发动机引起异常的振颤噪音

故障描述:

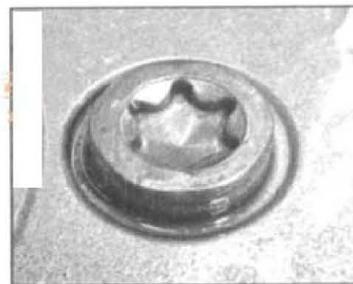
1). VANOS 调整装置的螺栓（排气侧或进气侧）断裂或松脱，见图。

- B). 仅允许安装改进的 VANOS 调整装置（带改进了的螺栓头）。改进的 VANOS 调整装置可按如下方式识别见图 31，红色圆圈：索引 06 或更高相当于改进的版本。见图 32，红色圆圈：索引 06 或更高相当于改进的版本。见图 33：1=旧版本的螺栓头，2=改进版本的螺栓头。

- A). 检查排气凸轮轴和进气凸轮轴的 VANOS 调整装置有无断裂或松脱的螺栓。
如果发现一个 VANOS 调整装置有断裂或松脱的螺栓, 则无论如何都要更换两个 VANOS 调整装置 (排气侧和进气侧)。

C). 进行了仓库整理。更换时仅能使用改进的部件。
